**OGGETTO: [ID\_VIP: 5523] – “Impianto idroelettrico di Gallicano - Diga di Gangheri: incremento della sicurezza idraulica della diga di Gangheri” - Comune di Fabbriche di Vergemoli (LU). Valutazione Preliminare ai sensi dell’art. 6, c. 9, del D.Lgs. 152/2006. Nota Tecnica**

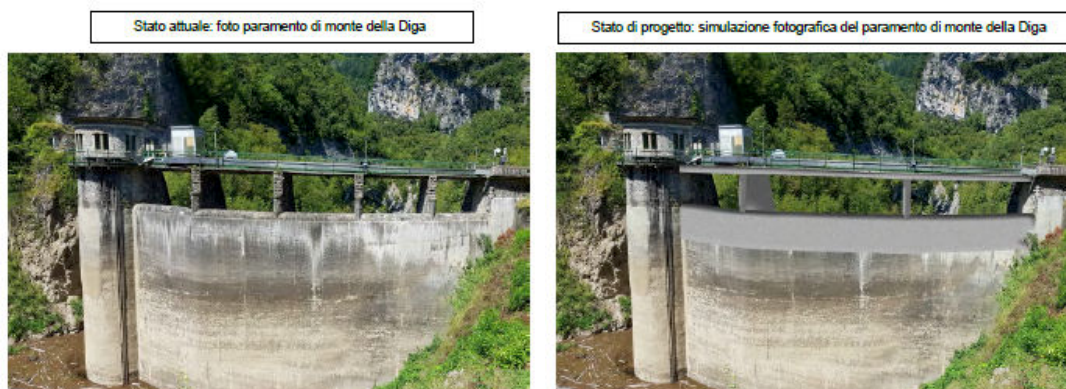
Il progetto prevede la modifica della porzione più alta della diga che verrà demolita per circa 3,5 m in verticale e successivamente ricostruita in modo da ricostruire il ciglio sfiorante a una quota inferiore di 70 cm rispetto all'attuale.

Il nuovo arco sommitale, in calcestruzzo, sarà solidarizzato con la parte di diga sottostante rendendo adeguatamente scabra la superficie in modo da favorire la presa del nuovo calcestruzzo sul vecchio e attraverso l'inserimento di ferri di cucitura, ulteriore garanzia alla solidarizzazione. Cordoli in materiale idroespansivo saranno inseriti al fine di eliminare le filtrazioni al contatto fra il calcestruzzo vecchio e nuovo.

Dal nuovo ciglio verranno realizzate anche le due nuove pile in calcestruzzo armato di appoggio della nuova passerella, entrambe a destra della cabina dello scarico di fondo, con assi coincidenti con quelli delle attuali seconda e quarta pila, da destra.
